Objet : WOLUWE-SAINT-LAMBERT. Boulevard de la Woluwe / avenue Paul Hymans / cours Paul-Henri Spaak. Prolongation du tracé de la ligne de tram 94, réaménagement de l'espace public et création d'un cheminement piéton-vélo le long du nouvel arrêt de tram. Demande de permis d'urbanisme modifiée.
(Dossier traité par Monsieur B. Campanella – D.M.S. et Monsieur P. Fostiez – D.U.)

Avis conforme de la CRMS

Carrefour boulevard de la Woluwe/ avenue J.-Fr. Debecker (extrait Google Earth, 2017)

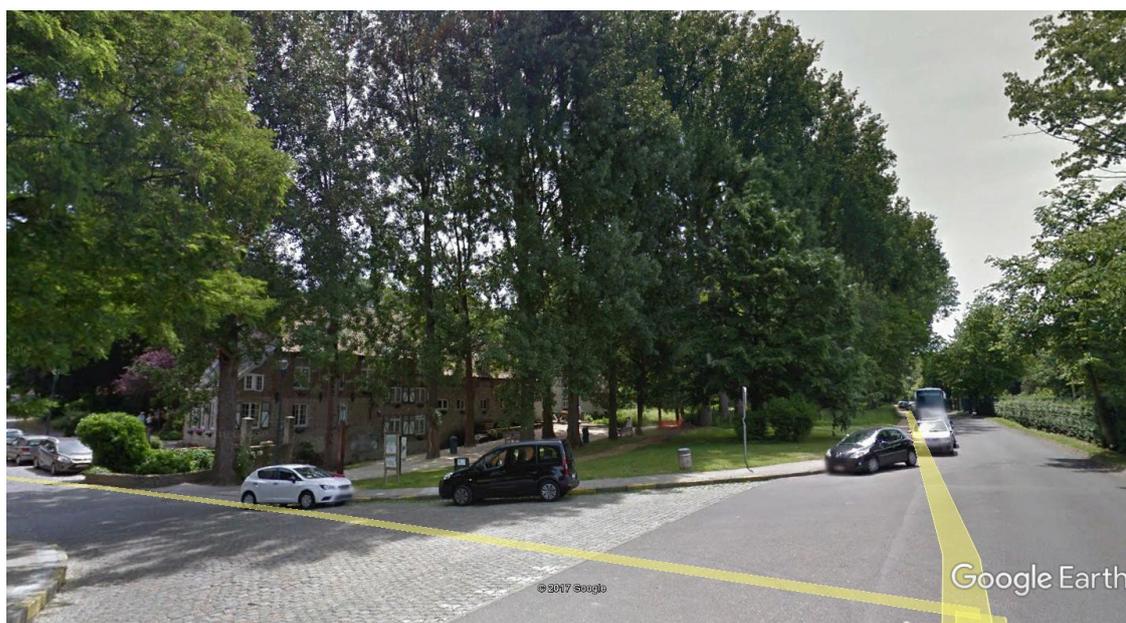
A l'examen de la présente demande, il apparaît que le dédoublement du quai réduirait davantage encore la partie verte existante, en l'occurrence comprise ici dans un site classé, ce qui est difficilement acceptable. Elle porte directement atteinte aux peupliers existants (troncs parfois à moins de 2m, couronnes surplombant la voirie et le futur arrêt de tram). Les travaux de fondation et de mise en place du béton brossé (chantier compris) seraient de nature à compromettre la stabilité et la vitalité des peupliers (racines coupées, perméabilisation et minéralisation à proximité du pied des arbres, déviation des eaux de ruissellement vers l'espace vert avec infiltration dans le sol des sels de déneigement en cas de gel, etc.). Vu la hauteur de ces arbres, l'essence, et le fait que les couronnes débordent au-dessus de la voirie (donc du futur quai de tram), toute atteinte à la santé des peupliers aura comme impact une augmentation du risque de chute de branches sur les personnes et les installations de la STIB. Il est donc fort probable qu'à la première chute de branche, la STIB demande l'abattage des arbres qui auront été fragilisés, voire dangereux, ce qui n'est pas acceptable. Les peupliers, qui sont majestueux dans ce cas-ci, sont caractéristiques des zones humides et sont tout à fait à leur place dans le site classé.

Pour éviter d'empiéter dans le site, la CRMS demande la suppression à cet endroit de la bande de tourne-à-droite vers la rue Debecker (dont le trafic est limité), et de translater les voies et les quais vers le Woluwe Shopping Center (rem : le boulevard de la Woluwe prolonge le boulevard du Souverain, lequel a été déjà été réduit de 2x2 à 2x1 bande). Les alignements d'arbres, situés de part et d'autre du carrefour, seraient ainsi continus et plus qualitatifs du point de vue paysager. Le tourne à droite serait réintégré aux deux bandes centrales (tel que c'est le cas à hauteur de la rue Voot) mais ne ferait plus l'objet d'une bande exclusivement réservée à cette manœuvre. Ceci semble cadrer avec le souhait d'un boulevard urbain. Une autre solution consisterait à déplacer le quai de l'autre côté de l'avenue Debecker mais il faut en étudier les possibilités à plus large échelle, tenant compte des traversées piétonnes et du relief.

En tout état de cause, il faudra éviter de porter atteinte au sol pris sur l'espace vert et de mettre en danger la vie des arbres. Si le contournement n'est pas évitable, la CRMS demande, plutôt qu'une minéralisation du contournement du quai de tram ajouté, une structure de type passerelle, sur pieux vissés pour ne pas devoir procéder à la moindre excavation. Sur ces pieux, une armature métallique serait couverte de poutres en béton brossé, en laissant un espace d'au moins 1cm entre les poutres de manière à laisser l'eau s'infiltrer vers le sol maintenu en place.

La CRMS regrette que seule l'option consistant à empiéter sur le site classé lui soit soumise et demande d'étudier des alternatives au contournement. Elle insiste pour que la solution de la suppression du tourne-à-droite à hauteur de l'avenue J.-Fr. Debecker (gain de 3m) soit sérieusement étudiée pour permettre de translater le quai vers le shopping de Woluwe et d'éviter l'empiètement dans le site classé. L'analyse du trafic à cette hauteur du boulevard devrait être affinée.

Si cette solution ne peut absolument pas être mise en œuvre et que l'aménagement de l'arrêt de tram ne peut être projeté à un autre endroit, la CRMS ne s'opposerait pas à l'aménagement d'un contournement dans l'emprise du site classé sous forme de passerelle, comme proposé ci-dessus. Il sera fait usage de matériaux de qualité bien intégrés dans le paysage et à la proximité immédiate du Moulin.

Les plans modifiés tiendront compte de la réelle ampleur de la couronne des arbres, nettement sous-estimée dans les plans introduits ainsi que des plans d'implantation du chantier. La CRMS demande qu'une compensation en terme de replantation/verdoiement soit également calculée et réalisée en contrepartie de la perte occasionnée à cet endroit du site.
